ACTA DE MODIFICATORIA No 2, ADICION No 1 Y PRÓRROGA Nº. 4 AL CONTRATO DE OBRA No. 3631 DE 2025, CELEBRADO ENTRE EL MUNICIPIO DE VILLAVICENCIO Y CONSORCIO GM HACHA

CONTRATISTA	**NOMBRE: CONSORCIO GM HACHA** **NIT: 902. 004. 406 - 7** **R/L. GERMAN ANDRÉS GARCÍA CASTILLO** **C.C. 3.277.174 de Restrepo (Meta)**
OBJETO	**ADECUACION DEL AREA PUBLICA DEL PARQUE DEL HACHA ENTRE CALLES 35A Y 36 Y ENTRE CARRERAS 31 Y 32 EN EL MUNICIPIO DE VILLAVICENCIO**
FECHA	**NUEVE (09) DE OCTUBRE DE 2026**

JUSTIFICACIÓN DE LA MODIFICACIÓN No. 02

Fotos 1,1,3,4 y 5. Fotos visita previa al traslado de las casetas.

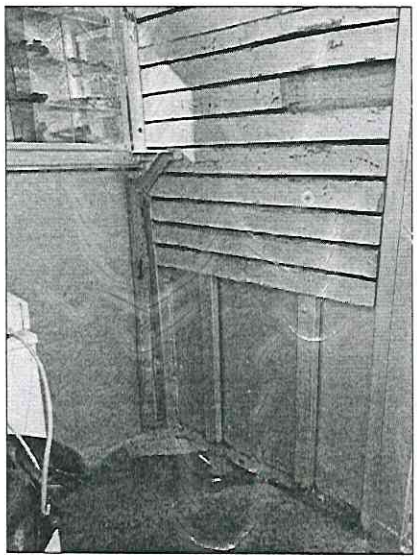
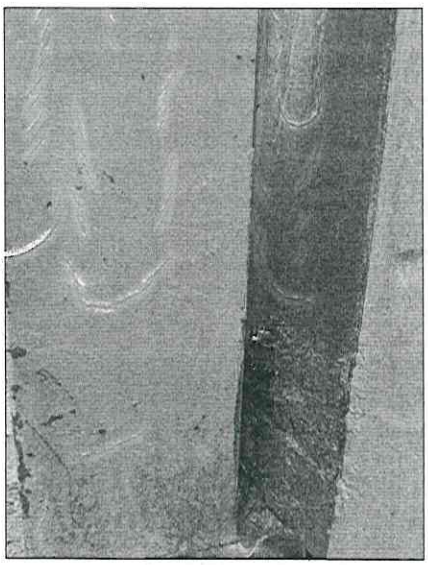
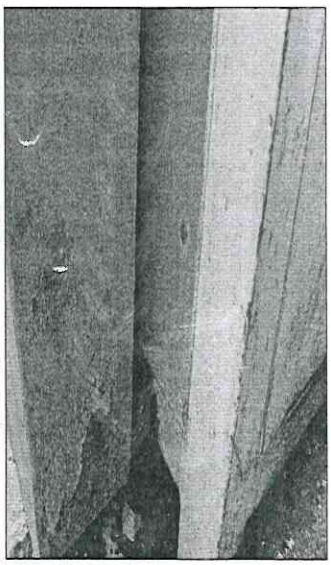
Adicionalmente, se evidenció que la distribución existente no contaba con una organización integral y delimitada para la ubicación de las casetas, generando interferencias con las áreas de circulación, las plazoletas y los demás espacios de uso colectivo.

Esta condición interfiere con el tránsito peatonal y reducir las franjas disponibles para el desplazamiento continuo de los usuarios. Por ello, la implantación resuelve simultáneamente dos condiciones: preservar las oportunidades de quienes históricamente desarrollaban su actividad económica en el lugar y garantizar que dicha actividad se desarrolle dentro de una organización espacial compatible con la función colectiva del parque.

la solución propuesta no busca desconocer la existencia histórica de los vendedores ni eliminar la actividad comercial, sino establecer una implantación definida que permita concentrarla y organizarla, liberando las áreas requeridas para los recorridos peatonales, las zonas de permanencia y los demás usos previstos en el diseño, que se contemplaron para el bienestar de la comunidad.

La implantación y el diseño del proyecto siempre ha incluido a las personas con movilidad reducida (PMR), para quienes la continuidad de los recorridos y la ausencia de obstáculos constituyen condiciones esenciales de accesibilidad. Por tanto, la nueva localización de las casetas se planteó evitando que los módulos comerciales y sus elementos complementarios permanecieran dentro de las áreas expresamente previstas, sin invadir las franjas de circulación.

Como resultado del análisis, se definió una alternativa para el suministro e instalación de quince (15) casetas comerciales, complementada con cuatro (4) pérgolas y las obras necesarias para su funcionamiento. Esta configuración articula los espacios de trabajo y atención con las áreas de circulación y los demás usos previstos.

Ilustración 3. Monumento "El Hacha"

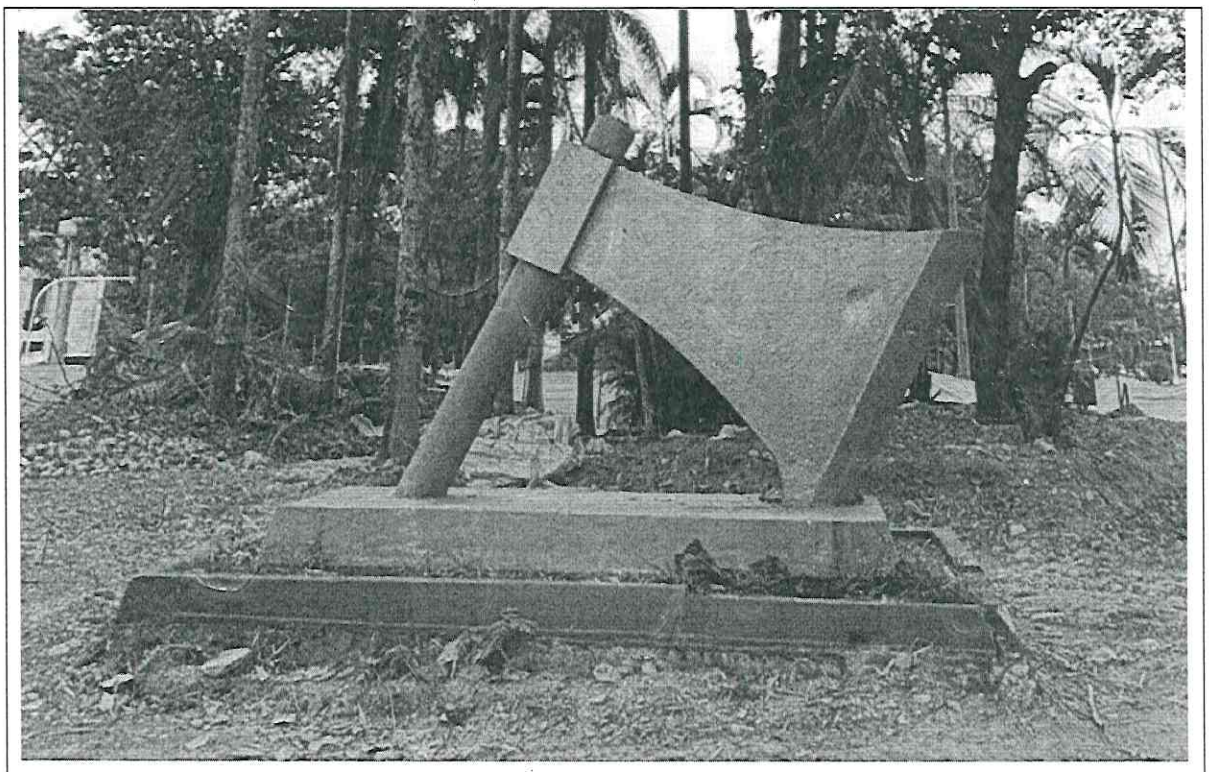
Mediante oficio con asunto "CONCEPTO TÉCNICO-PATRIMONIAL FAVORABLE PARQUE JOSÉ EUSTASIO RIVERA 'PARQUE DEL HACHA'", identificado con radicado No. 07062026 del 06 de abril de 2026, CORCUMVI emitió concepto técnico-patrimonial favorable respecto de la propuesta de intervención del Parque del Hacha, dentro de la cual se contempla el traslado y restauración del Monumento del Hacha, atendiendo las condiciones y lineamientos aplicables a su manejo e intervención.

A partir de estas definiciones, se estableció que la intervención del monumento debía ejecutarse bajo un procedimiento integral que permitiera controlar las diferentes etapas asociadas a su traslado, conservación, restauracion y reinstalación. En este sentido, se identificó la necesidad de contemplar actividades de diagnóstico previo, protección, desanclaje, desmontaje, manipulación controlada, cargue, transporte, descargue, posicionamiento, restauración, recuperación del pedestal, instalación, anclaje y entrega final, así como las demás actividades requeridas para garantizar la adecuada ejecución de la intervención.

Estas actividades exceden de manera sustancial el alcance contemplado inicialmente en el ítem 1.6.4, cuyo objeto correspondía exclusivamente al "Desmonte y traslado de monumento". Por consiguiente, la necesidad identificada no corresponde a un simple incremento de cantidades o a una mayor ejecución del mismo alcance contractual, sino a una modificación sustancial del alcance técnico de la actividad inicialmente prevista, al incorporar componentes especializados de diagnóstico, protección, restauración, reinstalación y manejo patrimonial que no se encontraban comprendidos en el ítem original.

La diferencia entre el valor inicialmente previsto para el ítem 1.6.4 y el valor correspondiente al NP 23 se encuentra directamente relacionada con el valor histórico cultural del monumento del hacha.
